[発行番号] FA-D-0186

[表題] CC-Link IEフィールドネットワークの瞬間的な全局データリンク異常に対する仕様改善

[発行] 2015年 5月

[適用機種] RJ71GF11-T2, RJ71EN71, QJ71GF11-T2, LJ71GF11-T2, Q81BD-J71GF11-T2, Q80BD-J71GF11-T2

例: 実際のネットワーク構成を、ライン接続から、スター接続とライン接続の混在に変更した場合。

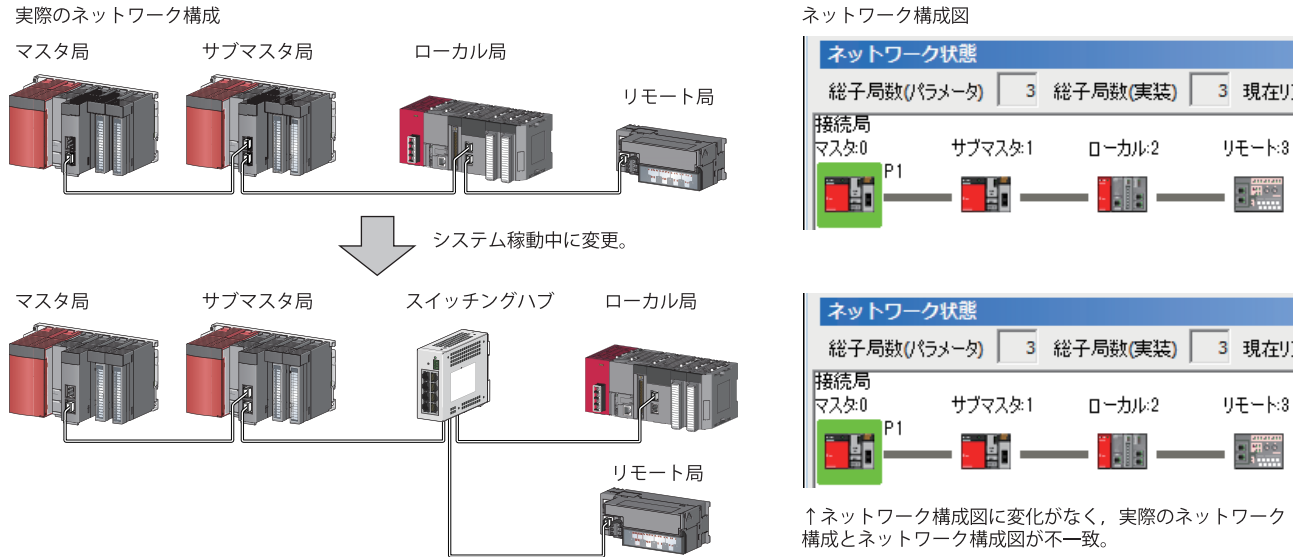
本仕様改善により、「2.内容」の操作を行った場合、実際のネットワーク構成とCC-Link IEフィールドネットワーク診断のネットワーク構成図が、不一致となることがあります。

また、リング接続時は下記のような状態となることがあります。

- ・ループバック実施局を正しく検出できない
- ・スイッチングハブを使用してもデータリンクが停止しない

CC-Link IE Field診断

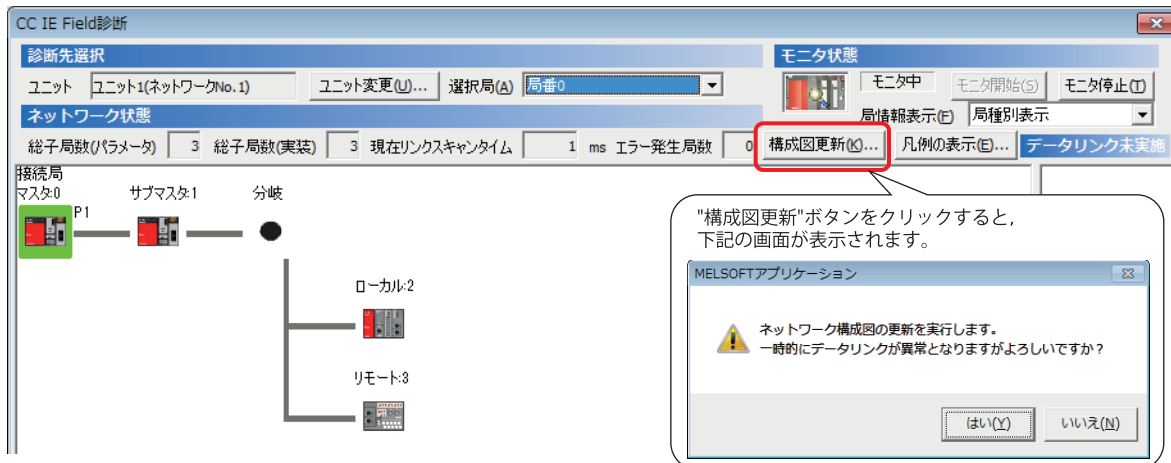
不一致の状態かどうかは、ネットワーク構成不一致発生状態(SB0098)またはマスタ局のCC-Link IEフィールドネットワーク診断の“選択局通信状態モニタ”で確認できます。

ポート1側 受信データエラー発生 5364982.
PORT2側 受信データエラー発生.
両局接続状態異常(PORT1は動作中(PORT2側ケーブル断))

実際のネットワーク構成とネットワーク構成図を一致させたい場合は、CC-Link IEフィールドネットワーク診断の“構成図更新”ボタン*1をクリックしてください。

なお、構成図更新の実行時は全局でネットワークの再接続処理を行うため、瞬間的に全局データリンク異常となります。
